① 緩衝装置（Vロッド）  
 ② 原動機（プレヒータリレー）  
 ③ 動力伝達装置（フロント及びインターアクスプロペラシャフト）  
 リコールについて

（届出日：令和2年5月19日 開始日：令和2年5月20日）

リコール番号4746

## 改善箇所説明図 ①

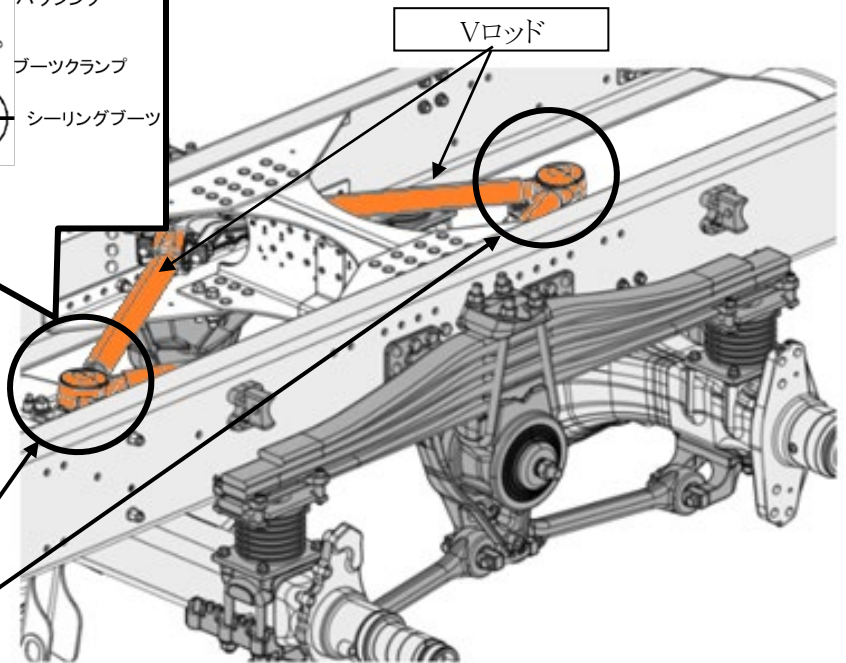
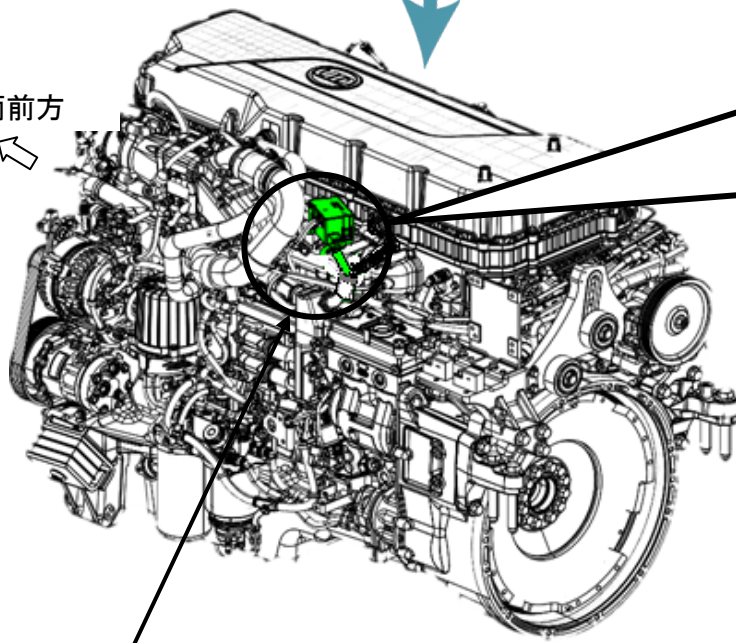
基準不適合発生箇所

重ね板ばね式緩衝装置付大型トラックのVロッドにおいて、センタージョイント部ボールスリーブの表面加工が不適切なため、ボールスリーブとボールレース間の摩擦抵抗が大きくなるものがある。そのため、段差乗り越えなどの大きな変動等を繰り返し受けると、ボールレースが摩耗し、センタージョイントのハウジングが破損して、最悪の場合、走行安定性が損なわれるおそれがある。

全車両、Vロッドを対策品に交換する。

## 改善箇所説明図 ②

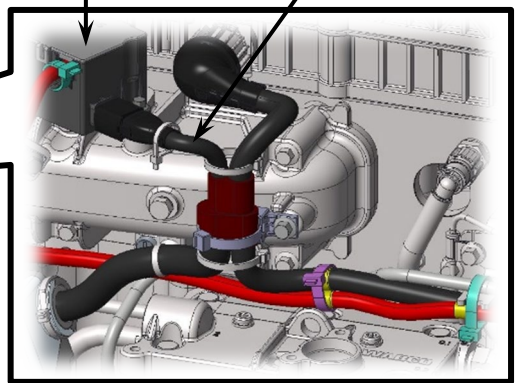
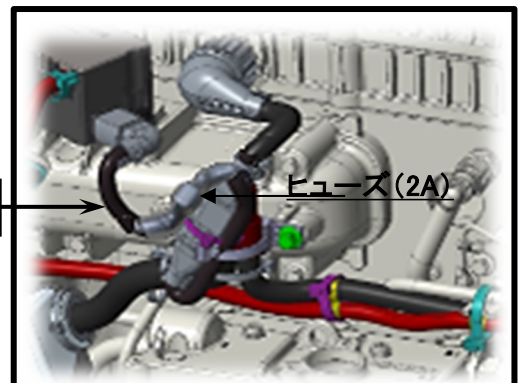
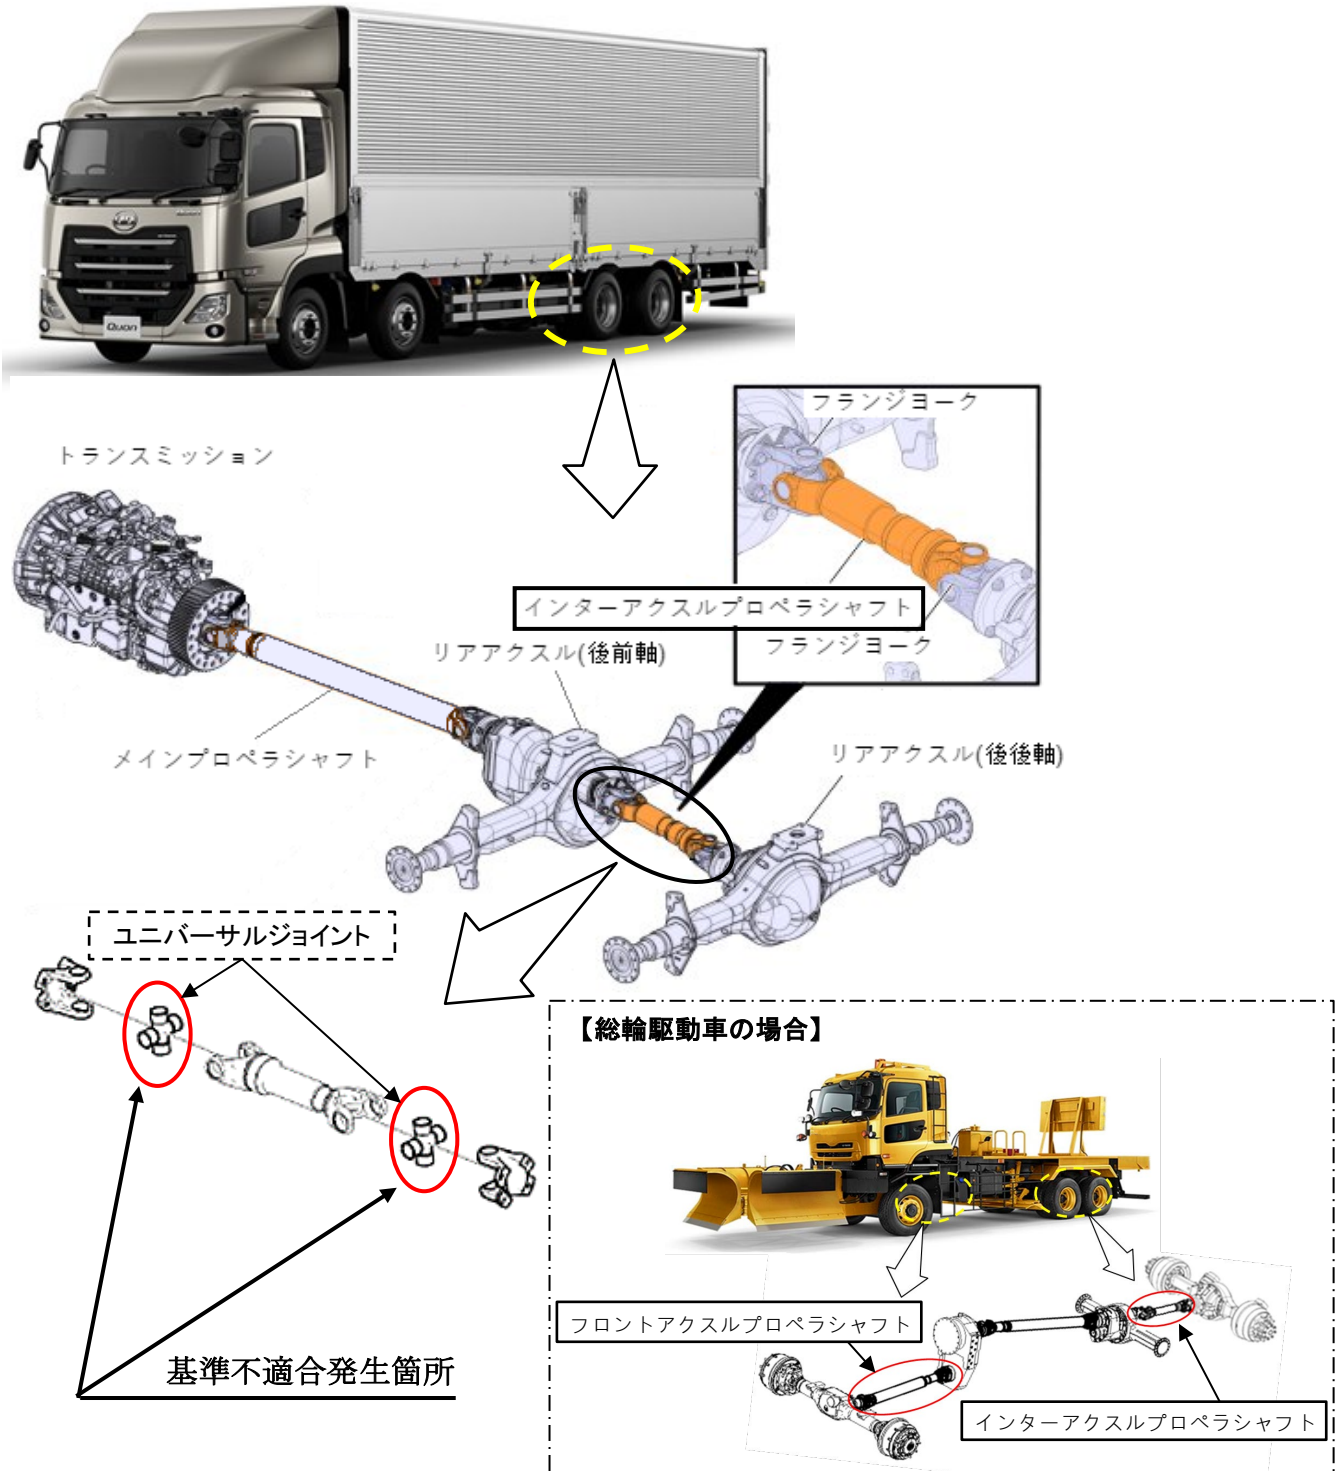
基準不適合発生箇所

原動機の冷間時に始動性を補助する吸入空気予熱装置において、プレヒータリレーの防水・防錆加工時の脱泡が不十分なため、希に気泡が回路基板上に残存し、温度上昇によって気泡内で微少なガスが発生することがある。そのため、ガスによる化学変化により当該リレー回路が短絡し、常時通電状態となり、警告が表示され、最悪の場合、プレヒータリレーが過熱して焼損・火災に至るおそれがある。

全車両、当該リレーのアース配線にヒューズ(2A)付き配線を追加する。なお、配線の追加後に警告表示が出た場合は、プレヒータリレーを新品に交換する。
